# **Parco Eolico “Manduria” sito nel Comune di Manduria**

**Relazione illustrativa  
integrazioni**

**Relazione illustrativa integrazioni**

Figura 29 - Lieve ombreggiamento dell'aerogeneratore MM10 su parco eolico esistente

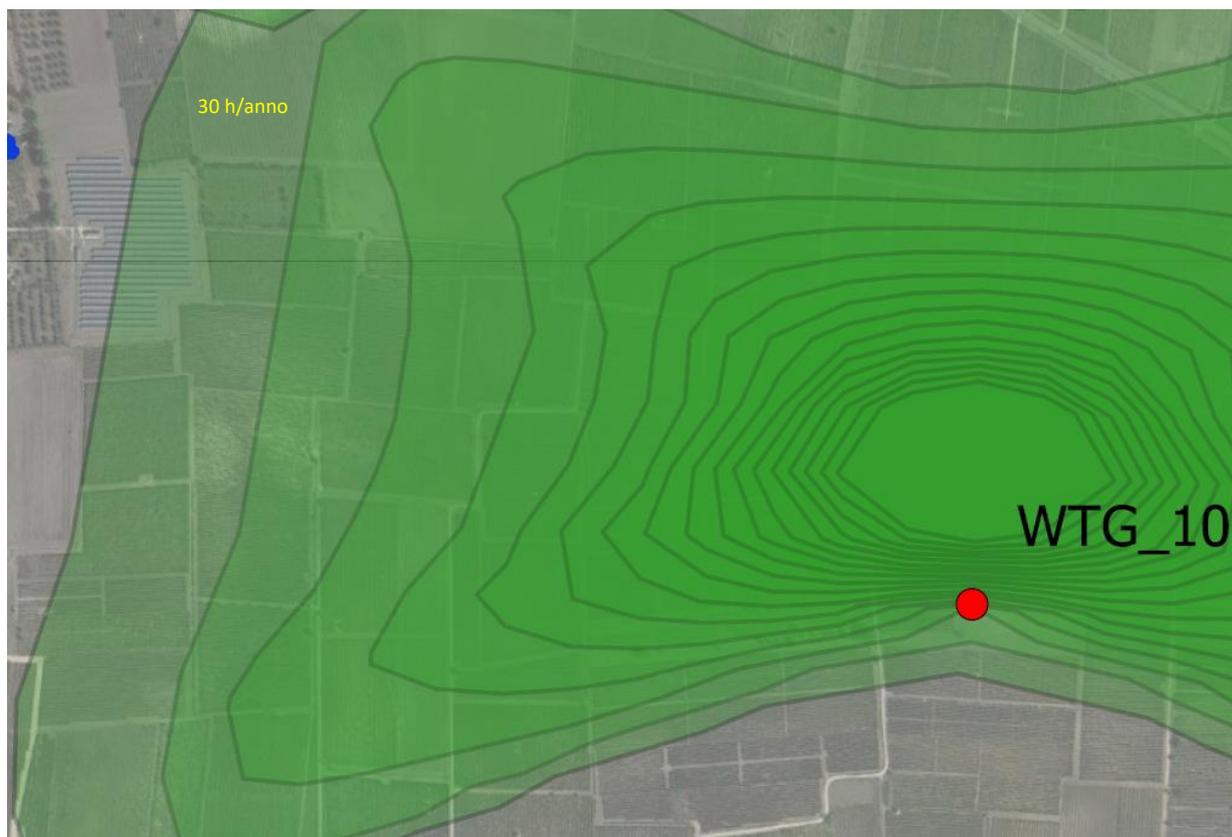
- **Richiesta 2.:** valutare gli effetti cumulativi con impianti fotovoltaici e determinare la riduzione di producibilità in funzione dell’ombra proiettata;

L'ombreggiamento prodotto sui due impianti risulta comunque molto limitato considerato che:

Considerato quanto sopra e tenuto conto delle superfici marginalmente ombreggiate viene stimata una potenziale perdita di produzione pari all'1,3% per l'impianto a Nord Ovest dell'aerogeneratore MM08 e dello 0,57% per l'impianto ad Ovest dell'aerogeneratore MM10.
